Date : Juin 2006

N° 2006-04(W)

MODÈLES : 2006 40DRLSD Evinrude® E-TEC®
(modèles 40 cv à barre et à démarreur à corde avec ou sans kit de démarreur électrique ajouté)

SUJET : Démarrage en prise

1. Repère

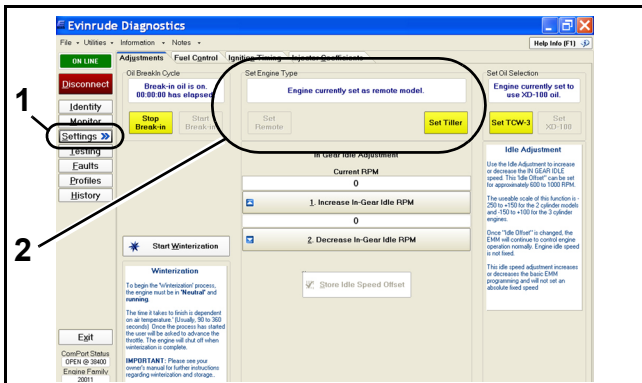
Enlever le capot moteur et examiner le module de gestion du moteur (EMM) pour voir s'il porte une marque comme illustré ci-dessous. Si la marque est présente, l'interrupteur « Set Engine Type » (réglage du type de moteur) a été modifié. Si AUCUNE marque n'est présente, utiliser le *diagnostic Evinrude* pour effectuer la modification.

1. Écran des réglages, Diagnostic Evinrude
2. Réglage du type de moteur

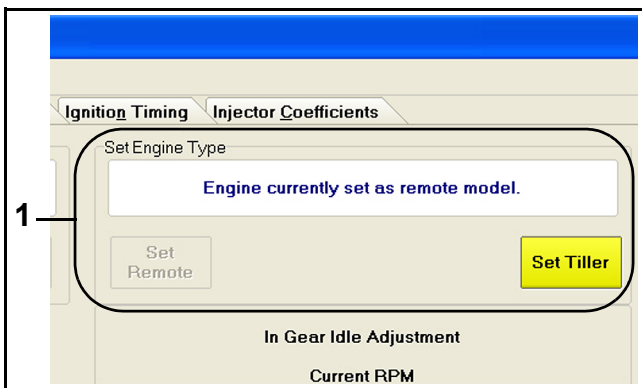
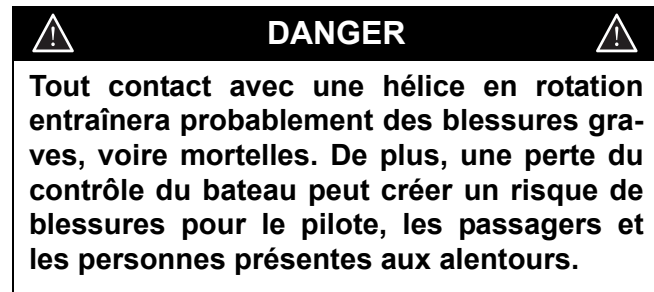
Accéder à l'écran « Settings » (réglages) du module de gestion du moteur (EMM) à l'aide du logiciel de diagnostic Evinrude. Vérifier le réglage du paramètre « Set Engine Type » (réglage du type de moteur).

IMPORTANT : Le module de gestion du moteur (EMM) DOIT être réglé pour le modèle à barre avec une protection contre le démarrage en prise.

Utiliser le logiciel de diagnostic Evinrude pour modifier le type de moteur. Si l'affichage indique « Engine currently set as remote model » (moteur actuellement réglé comme modèle à distance), cliquer sur le bouton « Set Tiller » (réglage barre) à l'écran.

1. Repère

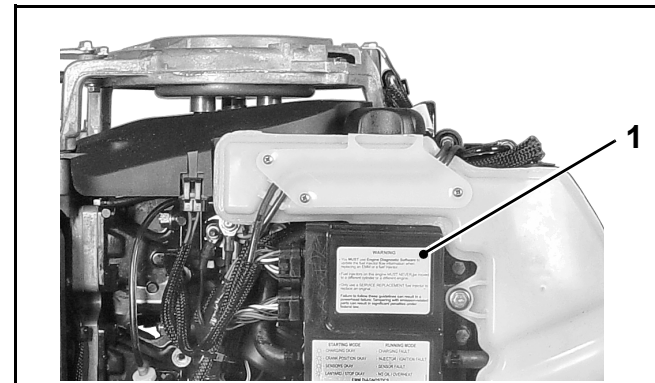
Utiliser un marqueur à encre NOIRE indélébile pour tracer sur le module de gestion de moteur (EMM) comme illustré ci-dessous un repère indiquant que la modification de l'interrupteur a été effectuée.
